Varsel om endringer i utfyllingsarbeidene i Lervig

OPPDRAAG	Utfylling Lervig	DOKUMENTKODE	216694-RIGm-NOT-001_rev00
EMNE	Overvåkings- og beredskapsplan for utfyllingsarbeider i sjø	TILGJENGELIGHET	Åpen
OPPDRAAGSGIVER	Selvaag Bolig AS	OPPDRAAGSLEDER	Ragnhild Bjørnå
KONTAKTPERSON	Ståle Haglund	SAKSBEHANDLER	Ragnhild Bjørnå
KOPI	Stavanger kommune v/Einar Randen	ANSVARLIG ENHET	2113 Stavanger Miljøgeologi

01	BRANNBÅT - OG RØRTRASÉ	17.10.14	MTT	ACH	RAB
Rev.	Beskrivelse	Dato	Tegn.	Kontr.	Godkj.
FYLLINGSPLAN			Fag	Format	
			GEO	A3	
SELVAAG BOLIG AS/STAVANGER KOMMUNE			Målestokk:		
UTFYLING LERVIG			1:1000		
			Tegningens filnavn:		
			17 10 14 FYLLINGSPLAN.dwg		
			Underlagets filnavn:		
			T_KART_SJØKART.dwg		
Multiconsult		Dato	17.10.2014	Konstr./Tegnet	MTT
Stokkamyrvn. 13 Sandnes@multiconsult.no 4313 Sandnes www.multiconsult.no		Oppdragsnr.	216694	Tegningsnr.	G1.1
		Kontrollert	ACH	Godkjent	RAB
		Rev.			01

OPPDRAAG	Utfylling Lervig	DOKUMENTKODE	216694-RIG-NOT-003_rev01
EMNE	Utfyllingsinstruks	TILGJENGELIGHET	Åpen
OPPDRAAGSGIVER	Selvaag Bolig AS/Stavanger kommune	OPPDRAAGSLEDER	Atle Christophersen
KONTAKTPERSON	Ståle Hagland/Selvaag bolig AS Einar Randen/Stavanger kommune	SAKSBEHAND

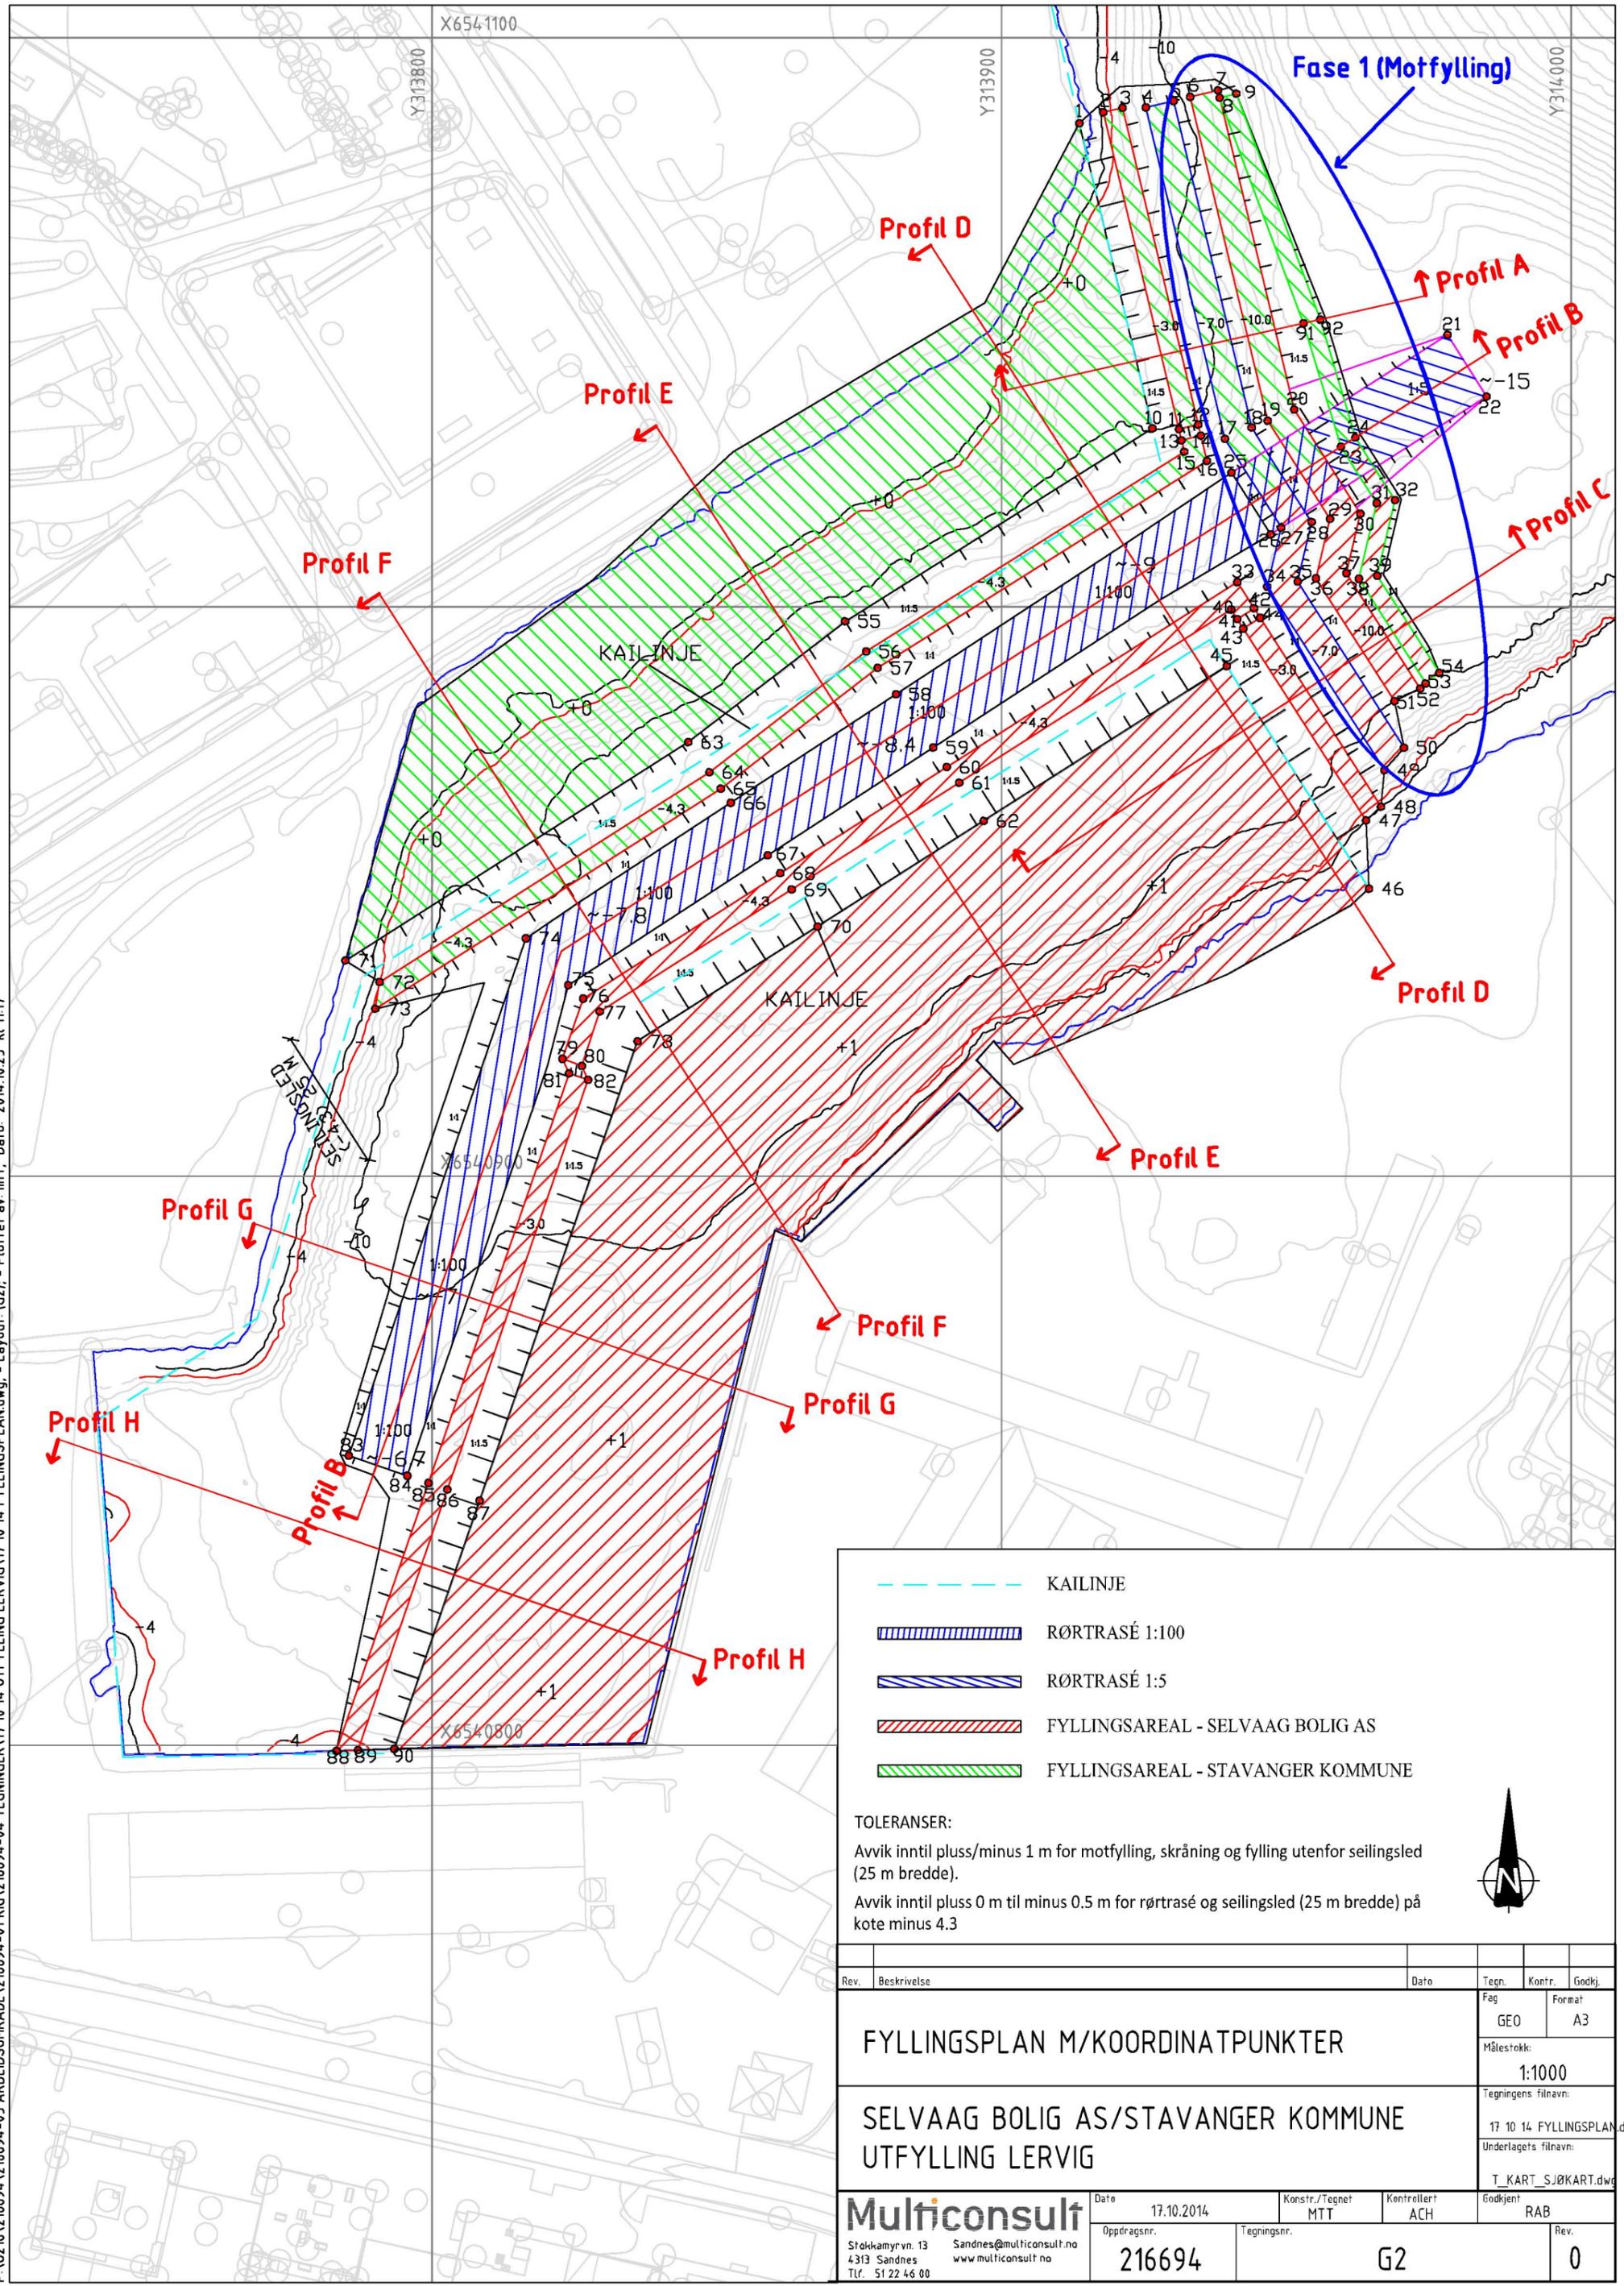
For Siriskjærsiden er fyllingshøyden nå endret fra kote 2 til kote 0, da det i denne omgang ikke skal fylles opp til reguleringsplanens kotehøyder. For Lervig Brygges side er økt fyllingshøyde fra kote 2 til kote 2,4, som beskrevet i reguleringsplanen, godkjent av FM i brev datert 02.09.2013. I denne omgang vil fyllingshøyden bli kote 1 på Lervig Brygges side. Se for øvrig beskrivelser i vedlagte utfyllingsinstruks.

Siden utfyllingsarbeidene nå skal pågå samtidig fra begge sider, er det funnet mest hensiktsmessig å starte utfyllingsarbeidene ved å anlegge en motfylling/sjete på tvers over buktas utløp. Dette er vist på vedlagte tegninger. Tidligere planer beskrev motfyllinger langs buktas lengderetning.

Sjøbunnen ligger i dag på ca. kote minus 12 i de ytre arealene. Det vil bli fylt opp til minus kote 7 før fylling på innsiden av motfyllingen utføres.

TOLERANSER:
 Avvik inntil pluss/minus 1 m for motfylling, skråning og fylling utenfor seilingsled (25 m bredde).
 Avvik inntil pluss 0 m til minus 0.5 m for rørtrasé og seilingsled (25 m bredde) på kote minus 4.3

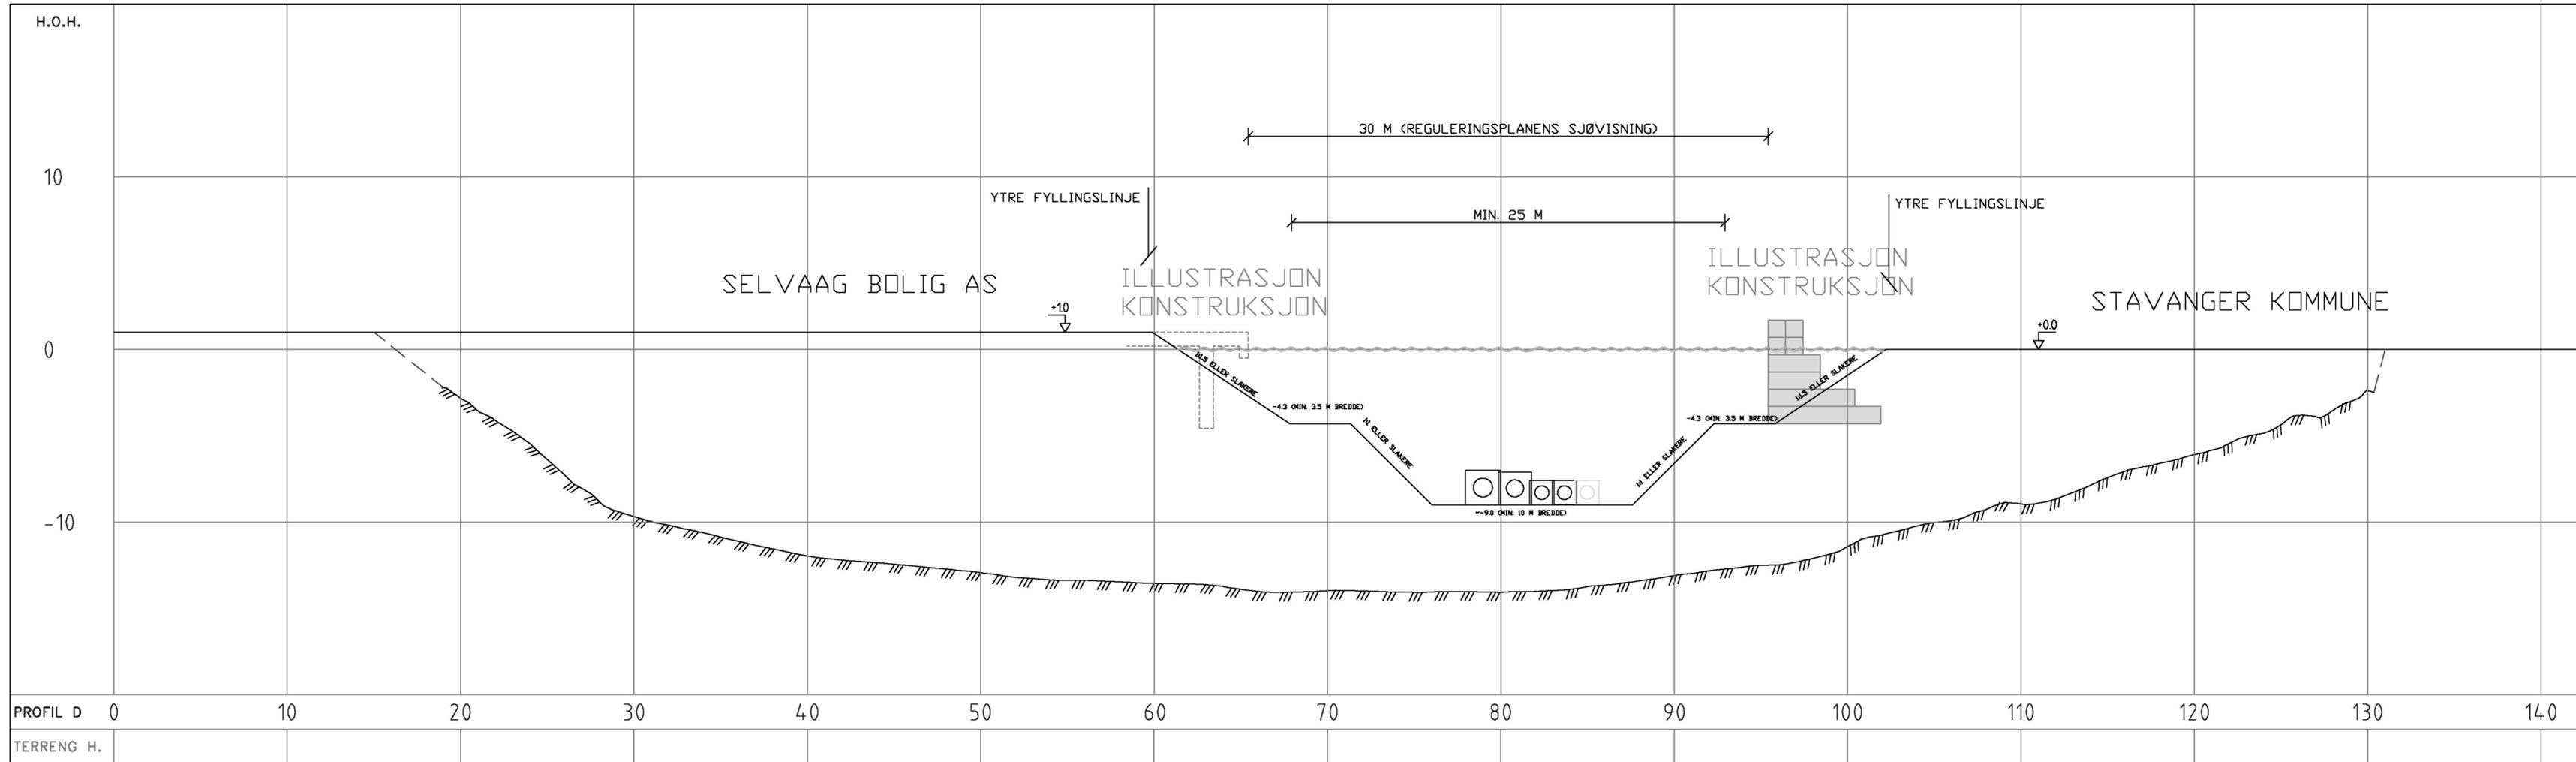
01	ENDRET FYLLINGSFRONT	17.10.2014	MTT	ACH	RAB
Rev.	Beskrivelse	Date	Tegn.	Kontr.	Godkj.
	PROFIL C		GEO		A4_L
			Målestokk:	1:250	
	SELVAAG BOLIG AS/STAVANGER KOMMUNE		Tegningens filnavn:	17 10 14 FYLLINGSPLAN.dwg	
	UTFYLING LERVIG		Underlagets filnavn:	T_KART_SJØKART.dwg	
Multiconsult		Date	Konstr./Tegnet	Kontrollert	Godkjent
Stokkemyr v. 13 4313 Sandnes Tlf. 51 22 46 08		17.10.2014	MTT	ACH	RaB
Sandnes@multiconsult.no www.multiconsult.no		Oppdragsnr.	Tegningsnr.	Rev.	
		216694	G503.1	01

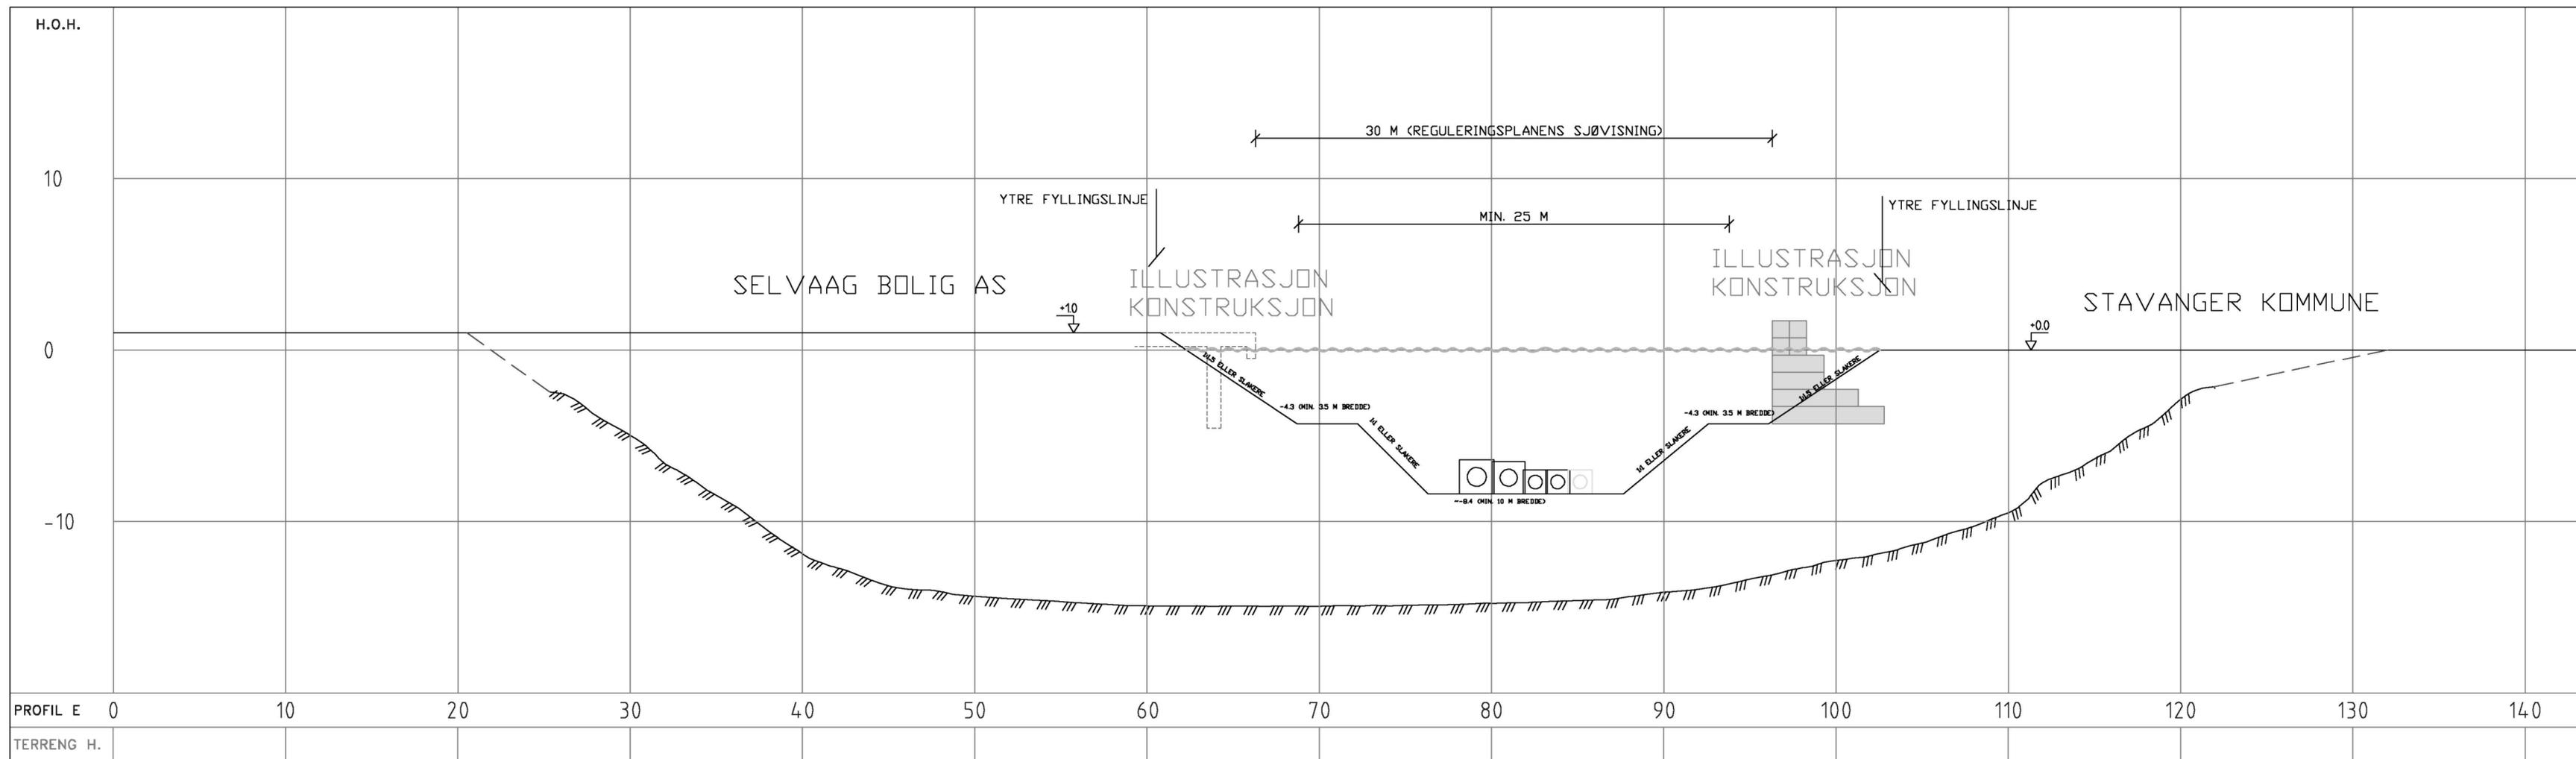
01	LAGT TIL RØR OG FYLLINGSFRONT	17.10.2014	MTT	ACH	RaB
Rev.	Beskrivelse	Date	Tegn.	Kontr.	Godkj.
	PROFIL D		Fag GEO	Kontr.	Formål A4_L
	SELVAAG BOLIG AS/STAVANGER KOMMUNE UTFYLING LERVIG		Målestokk 1:250	Tegningens filnavn 17 10 14 FYLLINGSPLAN.dwg	Underlagets filnavn T_KART_SJØKART.dwg
Multiconsult Stokkemyrvn. 13 4313 Sandnes Tlf. 51 22 44 88		Date 17.10.2014	Oppdragsnr. 216694	Konstr./Tegnet MTT	Kontrollert ACH
		Tegningens G504.1	Godkjent RaB	Rev. 01

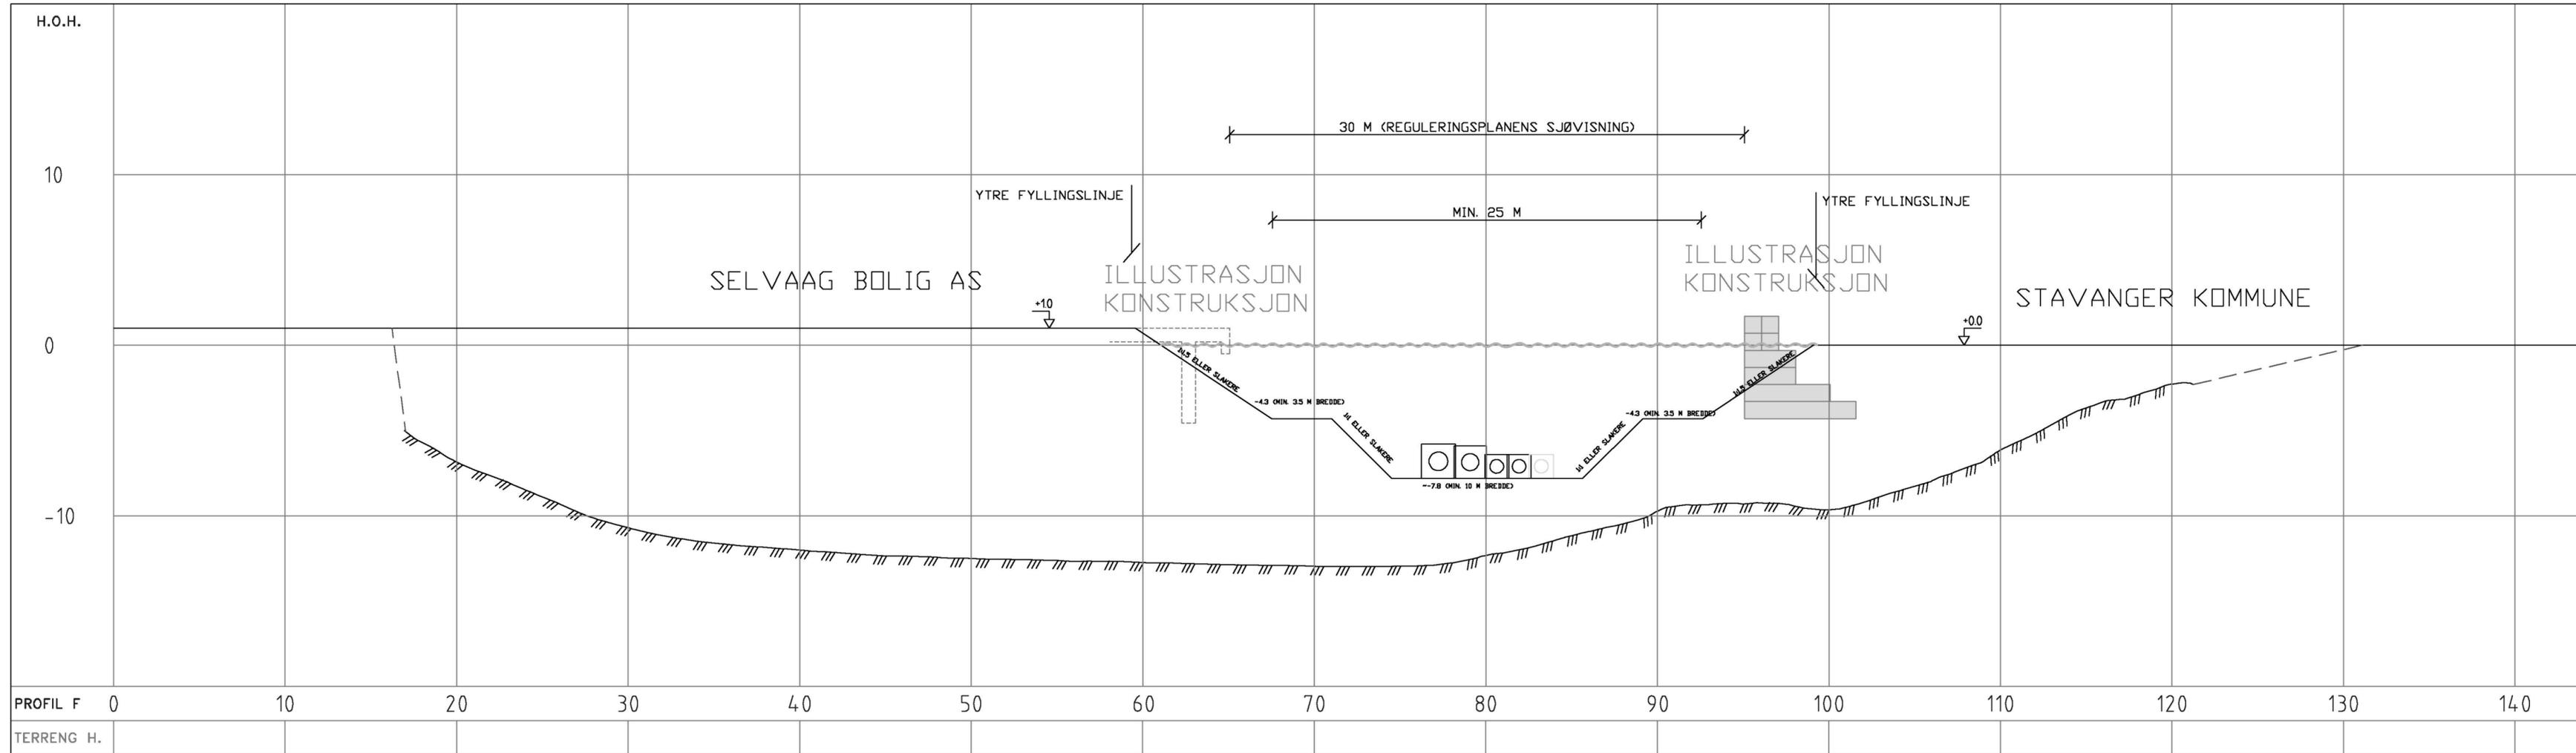
01	LAGT TIL RØR OG FYLLINGSFRONT	17.10.2014	MTT	ACH	RaB
Rev.	Beskrivelse	Date	Tegn.	Kontrollert	Godkj.
	PROFIL E		Fag GEO	Kontrollert A4_L	Godkj. 1:250
SELVAAG BOLIG AS/STAVANGER KOMMUNE					Tegningens filnavn 17 10 14 FYLLINGSPLAN.dwg
UTFYLING LERVIG					Underlagets filnavn T_KART_SJØKART.dwg
Multiconsult		Date	Konstr./Tegnet	Kontrollert	Godkjent
Stokkemyrvn. 13 Sandnes@multiconsult.no 4313 Sandnes www.multiconsult.no		17.10.2014	MTT	ACH	RaB
Oppdragsnr.	Tegningsnr.			Rev.	
216694	G505.1			01	
Tlf: 51 22 44 88
